Beschlussvorlage Gemeinde Hohen Viecheln		Vorlage-Nr: VO/GV10/2015-0491
Federführend: Bauamt		Status: öffentlich
		Aktenzeichen:
		Datum: 23.09.2015
		Einreicher: Bürgermeister
Grundsatzbeschluss zum Neubau einer Feuerwehrgerätehauses		
Beratungsfolge:		
Beratung Ö / N	Datum	Gremium
Ö		Gemeindevertretung Hohen Viecheln
Ö	05.10.2015	Gemeindevertretung Hohen Viecheln

**Besichtigung gemäß § 17 Sozialgesetzbuch (SGB) VII
 Bericht über das Besichtigungsergebnis**

Mitglied: Gemeinde Hohen Viecheln
 Betriebsteil: FF Hohen Viecheln

Unzureichende Material und Gerätelagerung im Stellplatzbereich

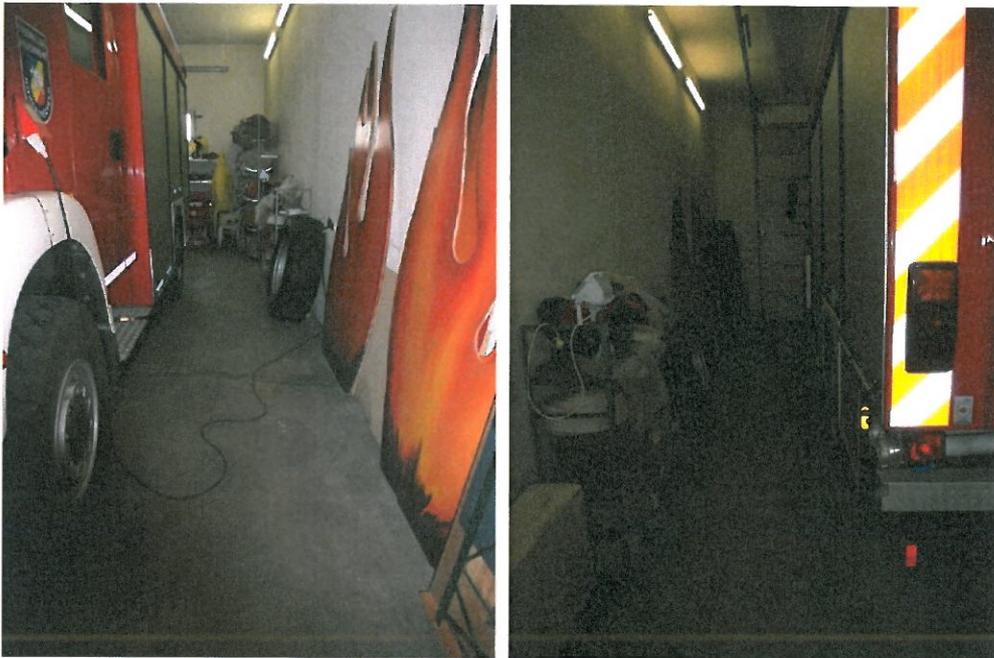
Im Stellplatzbereich werden neben dem HLF Tische, Bänke, ein Ersatzrad und andere Materialien gelagert. Seitlich und hinter dem TSA werden Materialien wie Schläuche, Tragkraftspritze usw. gelagert. Daneben befindet sich der Umkleidebereich für die Jugendfeuerwehr, der dadurch eingeschränkt wird.

Weiter waren die Tische und Bänke nicht gegen Umfallen gesichert, wodurch weitere Unfallgefahren bestehen.

Verkehrswege und Durchfahrten von Feuerwehrhäusern müssen so angelegt sein, dass auch unter Einsatzbedingungen Gefährdungen von Feuerwehrangehörigen durch das Bewegen der Fahrzeuge vermieden werden, s. § 4 Abs. 2 UVV „Feuerwehren“.

Gemäß der dazugehörigen Durchführungsanweisung ist diese Forderung z. B. erfüllt, wenn zwischen Fahrzeugen und Gebäudeteilen ein Verkehrsweg von mindestens 0,5 m bei geöffneten Fahrzeugtüren oder -klappen verbleibt.

Die Materialien und Geräte sind so zu lagern, dass die freizuhaltenden Verkehrswege auch bei geöffneten Türen, Klappen und Auszügen des Fahrzeugs nicht eingeschränkt werden.
